Gemeente Zaltbommel
t.a.v. de heer M. van Halder
Postbus 10002
5300 DA ZALTBOMMEL

Datum:	Uw kenmerk:	Ons kenmerk:	Behandeld door:
26 januari 2022	2019-25 / OLO: 6275717	2021111452/2021150974	De heer M. van der Schaft
Onderwerp:			Doorkiesnummer / e-mail:
Vergunning			(0344) 64 94 94/ m.vander.schaft@wsrl.nl

Op 27 juli 2021 hebben wij uw aanvraag ontvangen. De aanvraag betreft de aanleg van een nieuwe ontsluitingsweg voor het verlengen van de Maas-Waalweg te Delwijnen. Voor de aanleg van deze ontsluitingsweg worden watergangen gedempt, worden er ter compensatie nieuwe watergangen gegraven, worden er damwanden en beschoeiingen aangelegd en wordt er een brug over een watergang aangelegd in de omgeving van kadastraal perceel Ammerzoden, sectie M, nummer 7 te Maasdriel.

Deel 1 Besluit en voorschriften

Bijlage: Principetekening 12 - Dam met duiker B- en C-water

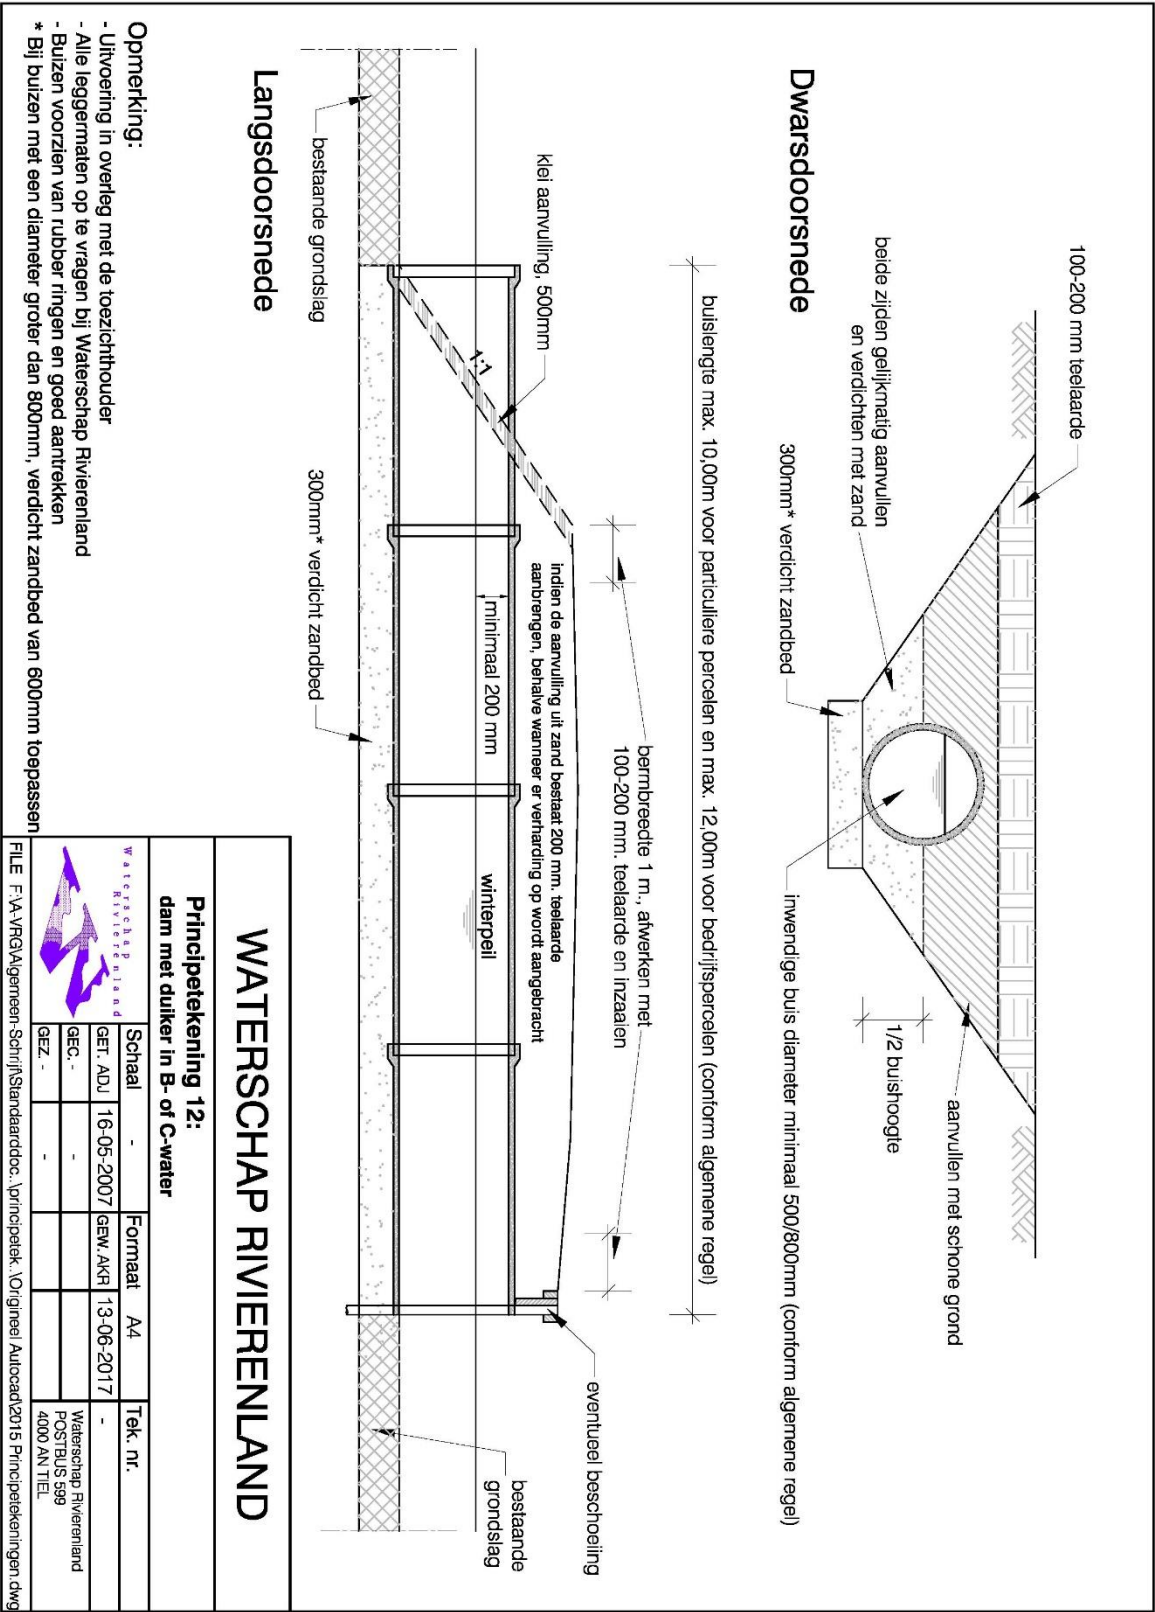
- 2.31 Een dam met duiker in een B- of C-water moet worden aangebracht zoals aangegeven op principetekening 12 (zie bijlage). Een dam met duiker in een A-water moet worden aangebracht zoals aangegeven op principetekening 26 (zie bijlage).

Bijlage: Principetekening 3 - Beschoeiing

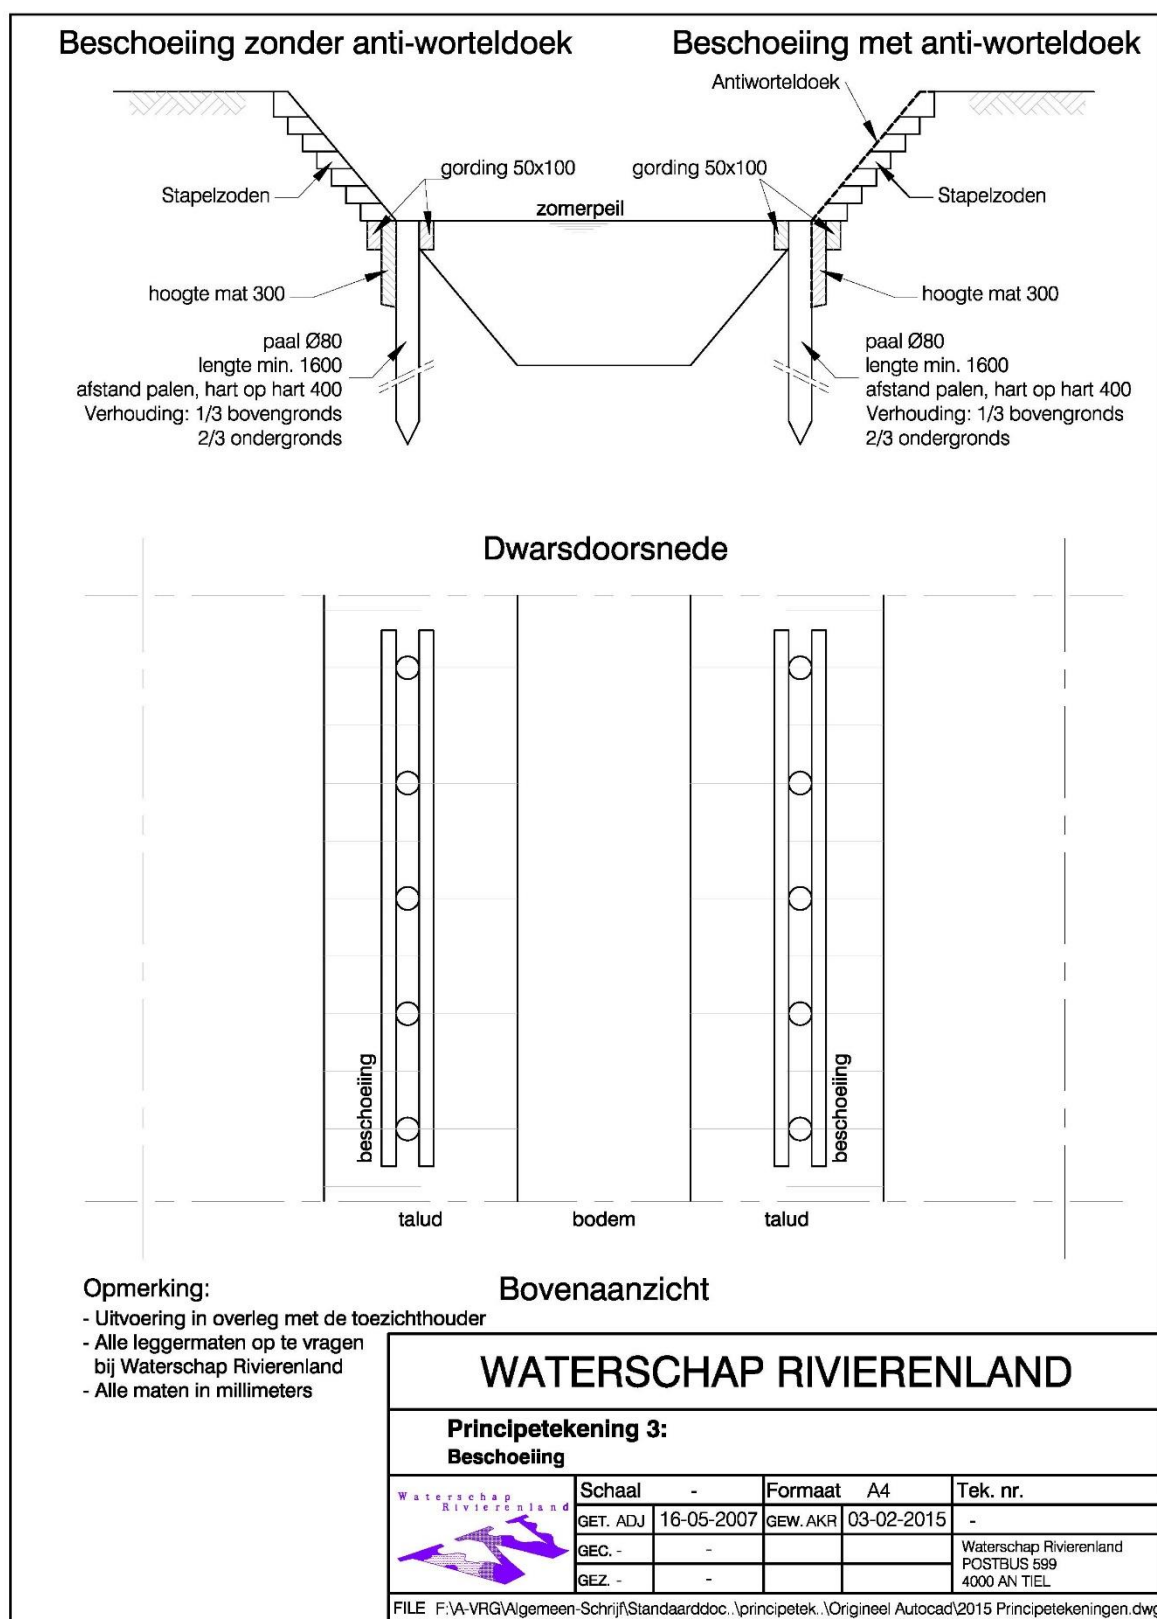
- 2.41 De beschoeiing moet worden geplaatst zoals op principetekening 3 (zie bijlage) is weergegeven.
- 2.42 Als het hoogteverschil tussen het zomerpeil en het maaiveld ter plaatse meer bedraagt dan 0,60 meter, dan mag de beschoeiing, gemeten vanuit het zomerpeil maximaal 0,20 meter hoog zijn.
